Impianto fotovoltaico "Sardinia Agrivolt" 99,972 MWp  
**VALUTAZIONE DI IMPATTO AMBIENTALE (V.I.A.)**

**RISPOSTA ALLE OSSERVAZIONI  
DELLA REGIONE SARDEGNA**

Il presente elaborato risponde alle osservazioni formulate dalla Direzione Generale dell'Ambiente – Assessorato della Difesa dell'Ambiente, Regione Autonoma della Sardegna con nota prot. n. 14608 del 09/06/2022, a seguito dell'attività di analisi e valutazione della documentazione tecnica trasmessa dalla società proponente **IPC AGRIVOLT S.r.l.** contestualmente all'avvio della procedura di Valutazione di Impatto Ambientale ai sensi dell'art. 23 del D.Lgs 152/2006 per l'intervento di **costruzione ed esercizio di un impianto agrivoltaico di potenza pari a 99,792 MWp**, nel Comune di Uta (CA) in località "Su coddu de Sa Feurra (ex Prugnèto)" e denominato "**Sardinia Agrivolt**" – **ID: 8185**.

Sequenza fotografica che mostra l'infissione eseguita con battipalo di pali in acciaio ad omega per pannelli fotovoltaici.

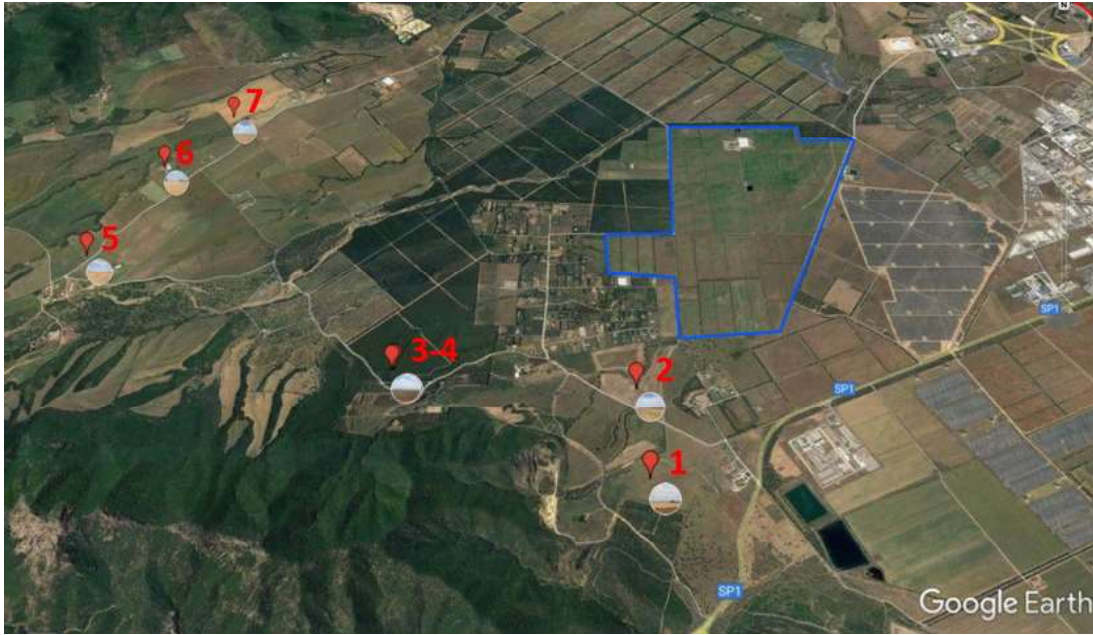
**10.3.1. «La realizzazione dell'impianto agro-fotovoltaico comporta una sostanza/e alterazione dell'uso del suolo per destinazione e utilizzazione diverse da quelle agricole, orientata principalmente all'utilizzo di questo per la produzione di energia elettrica da fotovoltaico. Le opere progettate modificano: il suolo, attraverso opere in sottosuolo, che devono essere realizzate per ancorare i sostegni e per creare i cunicoli dei cavidotti, apertura di viabilità e ombreggiamento; il paesaggio agrario e le produzioni agricole in maniera marcata, anche considerando l'attività agricola complementare, proposta su circa 90 ha, e l'impegno anche economico che occorre approfondire per rendere il nuovo assetto reversibile, ma anche per l'effetto di cumulo che iniziative simili a questa stanno determinando nel tempo nella stessa zona.**

Si riporta in maniera esemplificativa una sequenza di poche immagini che mostrano quanto descritto.

Si ritiene pertanto che le alterazioni del suolo siano minime ma soprattutto che l'intervento possa considerarsi completamente reversibile.

Inquadramento dei punti di scatto.

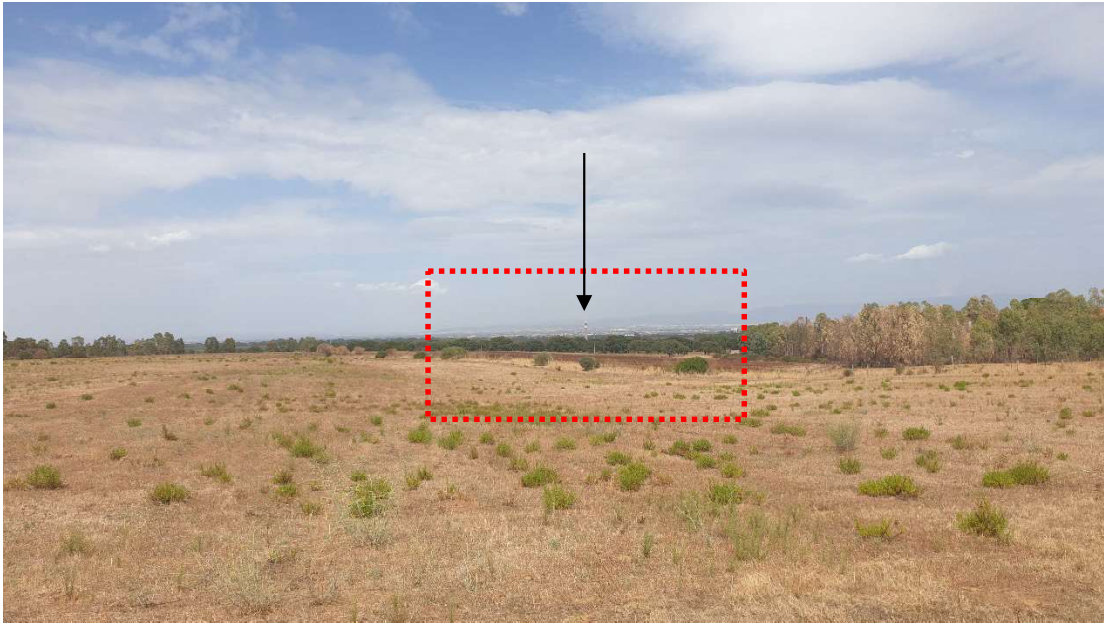
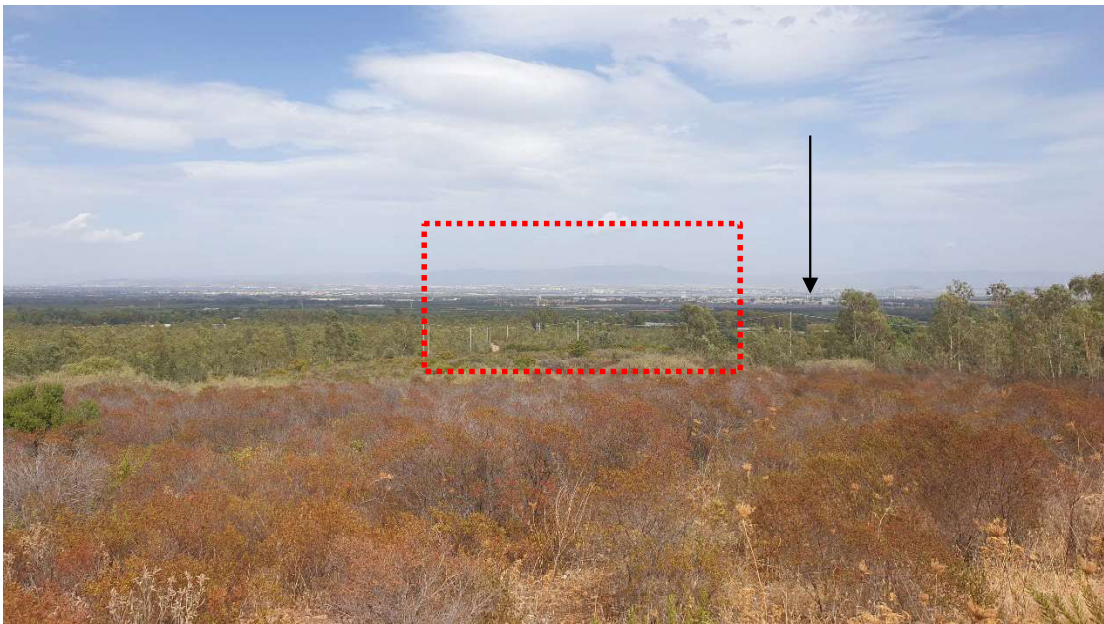
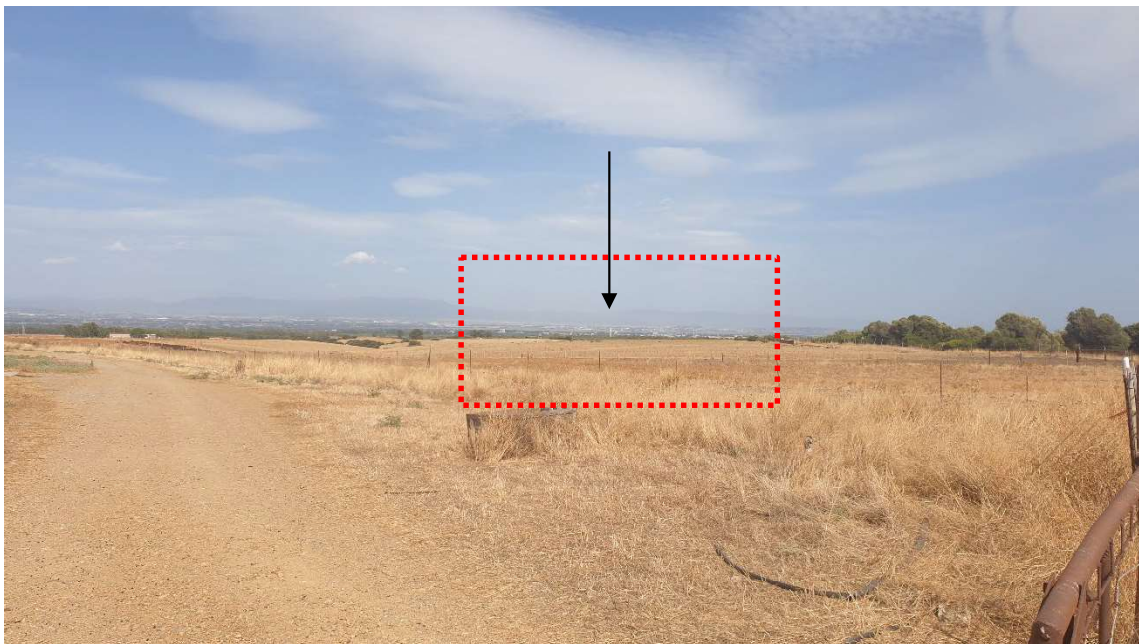
**10.3.2. È importante porre attenzione sul fatto che, oltre alla marcata modificazione dell'assetto percettivo - scenico del paesaggio agrario, tali tipi di interventi, hanno la capacità di alterare la vocazione agricola dei suoli a più elevata capacità nonché di provocare la perdita di biodiversità degli agrosistemi locali, producendo in definitiva ulteriore degrado paesaggistico.**

Dalle viste di seguito riportate è evidente il livello di visibilità scarso o addirittura nullo dell'impianto rispetto alle aree sensibili.
